Nr referencyjny: **PZP/2/2020**

Dotyczy: **Budowa stanu surowego zamkniętego zakładu rehabilitacyjnego „Klinika Budzik Dla Dorosłych”**

ODPOWIEDZI NA PYTANIA WYKONAWCÓW

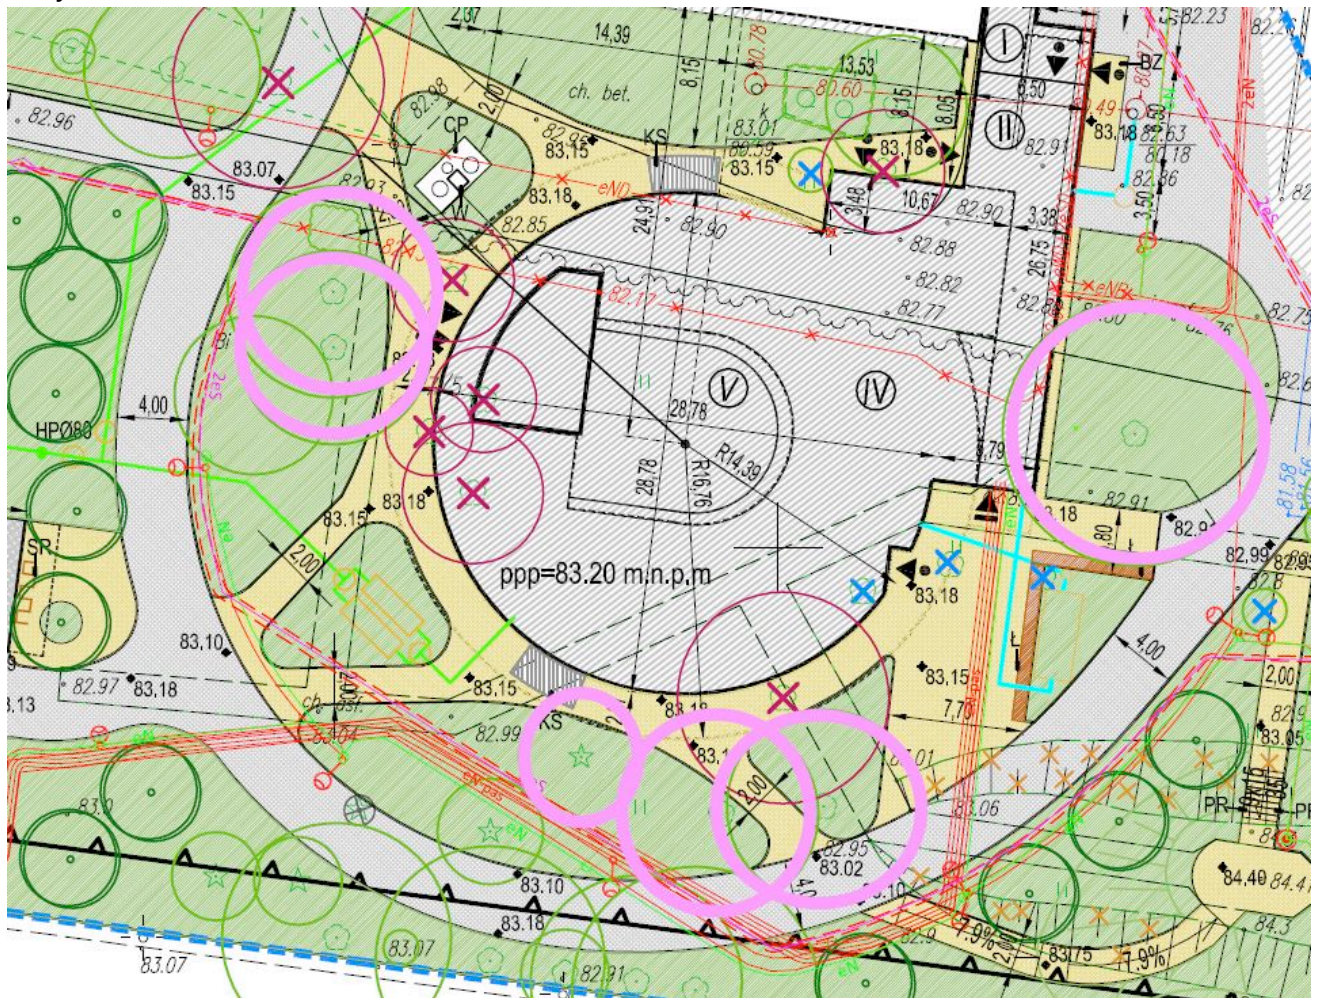
75. Dotyczy drzwi stalowych. Zgodnie z informacjami zawartymi w specyfikacji technicznej drzwi stalowe należy wykończyć stalą nierdzewną o fakturze szlifowanej. Prosimy o potwierdzenie, że Zamawiający nie wymaga drzwi stalowych obłożonych stalą nierdzewną, ponieważ drzwi tego typu są stosowane jedynie w pomieszczeniach o podwyższonej

aseptyce, typu blok operacyjny. Wykonanie takich drzwi w pomieszczeniach w których nie jest to wymagane, będzie znacząco podnosić koszty inwestycji.

W obiekcie nie ma drzwi stalowych o fakturze szlifowanej. Projekt należy realizować wg. wykazów. Wszystkie drzwi stalowe, które są zaprojektowane są malowane na określony kolor RAL.
